# Metan lækagemåling

## Afrapportering af anlægsgennemgang

### Kroghsminde Biogas 2024

Navn: Kroghsminde Bioenergi I/S  
Adresse: Tarpvej 15, 6870 Ølgod  
Kontaktperson: Jens Krogh  
Mail: [kroghsmindeis@hotmail.com](mailto:kroghsmindeis@hotmail.com)  
CVR nr.: 3876 8980

Metan lækage er fanget på Flir kamera optagelse nr. 50:

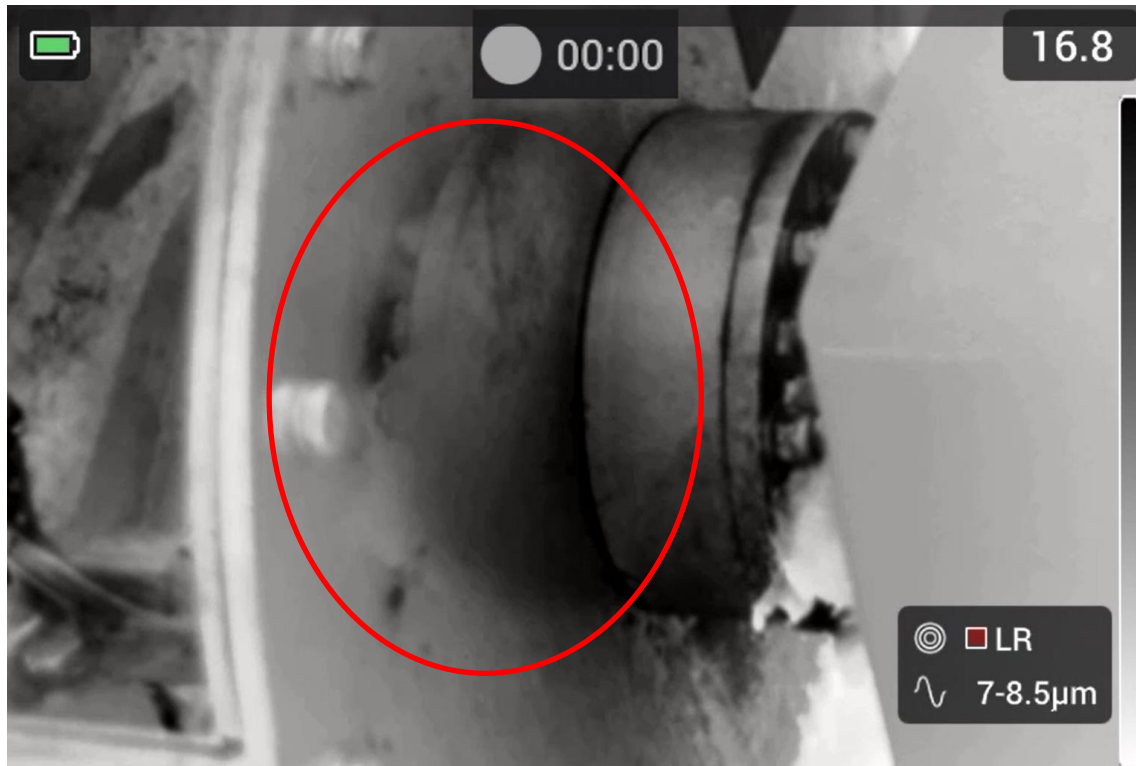
1. (RI) Fast biomasse indfødnings til R1 har utæt service luge hvor der blev målt metan koncentration på 72% metan omkring serviceluge.

1. Service luge biomassesnegl
  - a. Væske niveau i tank hæves så snegl afgang er dækket med væske. Handling føres til protokol i egenkontrolprogram
  - b. Forslag til udbedringer jævnfør punkt 3 skal gennemføres senest 01.04.2024

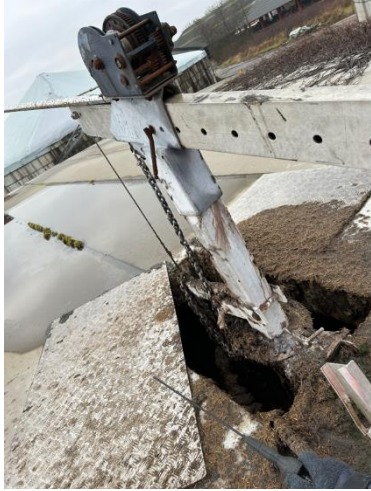
5. (KB) Kondensatbrønd måling i brønd, 53 ppm HC

5. Kondensatbrønd
  - a. Låg tættes med gummibånd og beslag til bespænding, udføres senest 01.04.2024
6. Indtag tank
  - a. Der tilstræbes at begrænse volumen i tank til et minimum, udføres senest 01.03.2024
